**MAT.:** 1) Evacúa traslado; 2)  
Acompaña documento.

**REF.:** Expediente Sancionatorio Rol N° D-207-2022.

Que, mediante resolución del ANT., esta SMA ha incorporado al expediente sancionatorio el informe denominado "*Caracterización hidrogeológica del área afectada por la subsidencia del 30 de julio de 2022 en la Mina Alcaparrosa, comuna de Tierra Amarilla, Región de Atacama, Chile*" (2023), elaborado por SERNAGEOMIN.

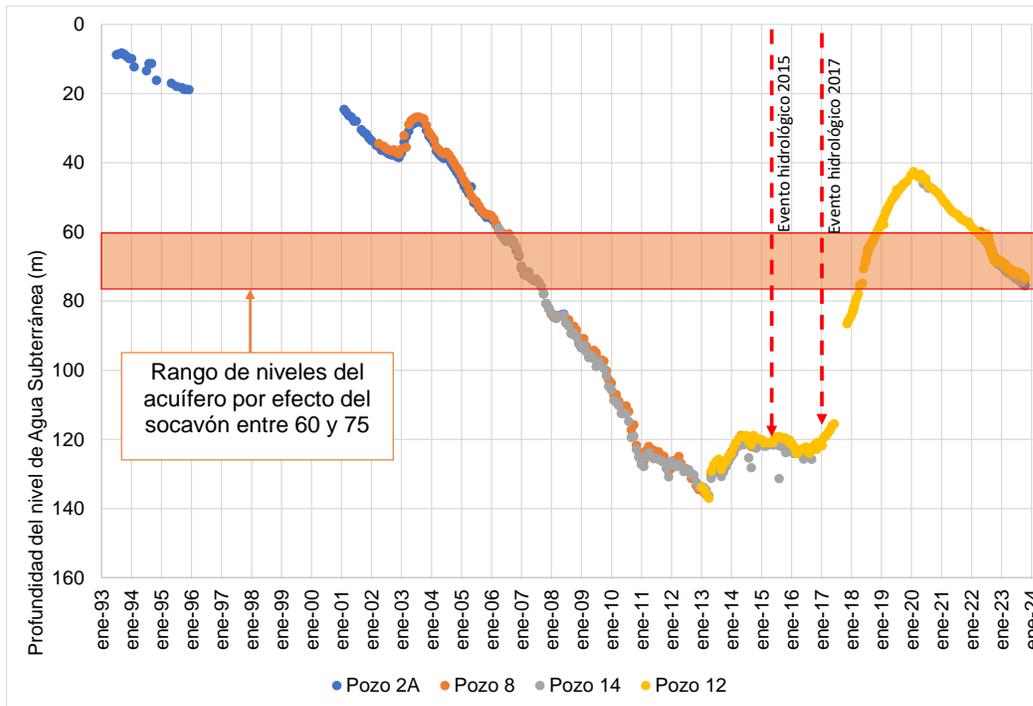
Conforme se expondrá a continuación, dicho análisis es un análisis simplificado que no considera la situación histórica del acuífero lo que genera incertidumbre respecto de las conclusiones que, sobre esta materia, se exponen.

Señala el informe, sin mayor explicación ni sustento que: *“Posterior al evento, se evidenció la formación de un cono de depresión centrado en la subsidencia, dado que la tasa de descenso del nivel piezométrico fue mayor en los pozos de observación que se encontraban más cercanos a la subsidencia. A partir de una modelación analítica fue posible estimar un flujo de entrada máximo entre 250 y 286 l/s, congruente con el promedio de 287 l/s calculado a partir de los volúmenes acumulados en el interior de la mina hasta la fecha. Este cambio en los niveles modificó la dirección del flujo regional, sobrepasando el caudal de aguas subterráneas disponibles en la sección del valle (Fig. 56).”*

Del análisis de los antecedentes disponibles, sobre los niveles de aguas subterráneas, se debe indicar que no se generó ni se generará un cambio en la dirección del flujo regional pasante por efectos del socavón. Así, y tal como se sostiene en el Informe Hidromas que se acompaña como Anexo (p. 40), el cambio en la dinámica regional que se expone en dicho informe (SERNAGEOMIN) proviene de un análisis simplificado porque “asume” que el acuífero no tiene capacidad de almacenamiento y por lo tanto el análisis es que todo el flujo subterráneo que pasa por el acuífero en la sección de Alcaparrosa iría directamente por el socavón a la mina subterránea. Este análisis supondría entonces que, hacia aguas abajo de la sección del socavón, no habrá flujo subterráneo pasante y por lo tanto todos los usuarios aguas abajo no tendrían oferta de agua para satisfacer sus usos.

Ese juicio se ratifica en su análisis conceptual mediante la Figura 56 del Informe del año 2023, donde se aprecia la interpretación de un flujo subterráneo transversal a la sección en la situación pre-socavón (flujo sur-norte), mientras que en la situación post-socavón se interpreta como que el flujo regional es ahora hacia el socavón, cortándose por completo el flujo hacia aguas abajo.

El modelo conceptual de SERNAGEOMIN no considera la situación histórica observada en el acuífero de Copiapó y en específico en el sector de Alcaparrosa, donde tal como muestra la siguiente figura, los niveles freáticos próximos al sector del socavón, monitoreados en el Pozo 12 alcanzaron rangos de entre 120 a 140 metros de profundidad entre los años 2012 a 2017, situación en el que el flujo pasante regional llegó a una condición mínima o casi nula. Posterior a eso, producto de los eventos hidrológicos de la cuenca, principalmente el ocurrido en 2017, se generó un aumento de los niveles freáticos hasta casi los 40 metros de profundidad en febrero de 2020, para luego comenzar a disminuir hasta alcanzar profundidades de 61 metros en el Pozo 12, previo al socavón, y de casi 69 metros cuando se logra recuperar la tasa de descensos a condiciones pre-socavón.

- La situación anterior, muestra que los descensos observados producto del socavón no han generado una reducción o corte total del flujo pasante, ya que, el espesor saturado de la zona afectado se ha mantenido y no ha llegado a sus niveles mínimos registrados entre 2012 y 2017, a diferencia de lo señalado en el modelo conceptual de SERNAGEOMIN.
